Stadt Neu-Anspach

BESCHLUSS

der öffentlichen Sitzung des Bauausschusses
vom Mittwoch, den 10.02.2021.

2.4 60-15-12 Bebauungsplan "Bahnhofstraße 71 - 73 ", Stadtteil Anspach Öffentlichkeitsbeteiligung nach § 3 Abs. 2 BauGB und Beteiligung der Behörden und sonstiger Träger öffentlicher Belange nach § 4 Abs. 2 BauGB i.V.m. § 13 a BauGB Vorlage: 312/2019

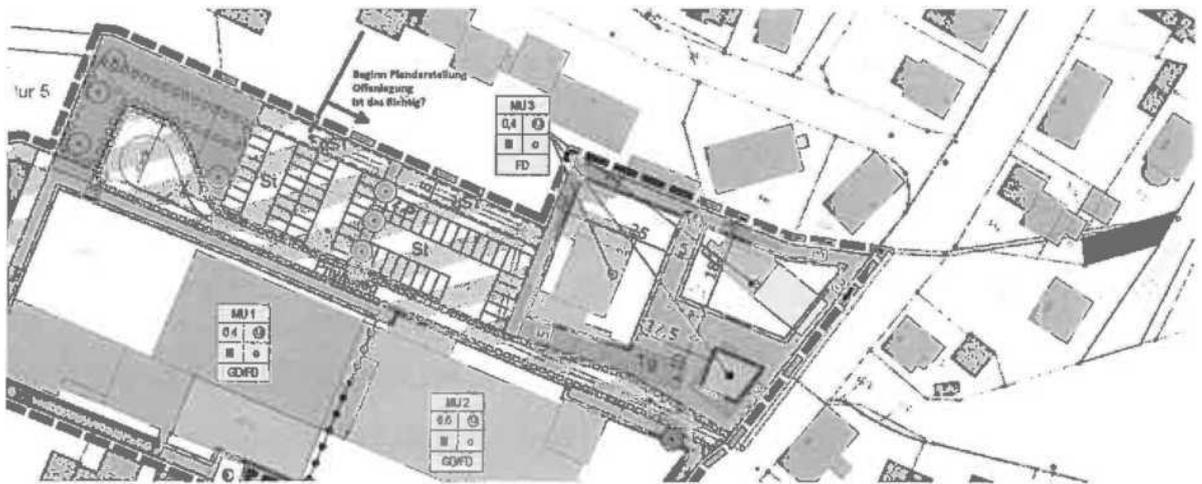
Bei weiteren Planungen ist zudem klarzustellen, wo genau die Bachverrohrung beginnt (siehe Auszug). Sollte die Darstellung richtig sein, darf der offene Bereich nicht mit Verkehrsfläche

überplant werden, dies würde eine wasserrechtliche Genehmigung bedürfen, welche nicht genehmigungsfähig ist.

Es gibt eine Vermessung für das Plangebiet, die genaue Auskunft darüber gibt, ab wo das Gewässer verrohrt ist. Der Einlauf wird nachrichtlich in der Plankarte eingetragen. Die Festsetzungen zu den begrüneten Stellplätzen (gSt) werden zurückgenommen. Ein Gewässerrandstreifen wird im Bereich des offenliegenden Gewässers ab dem Einlauf zur Verrohrung festgesetzt.
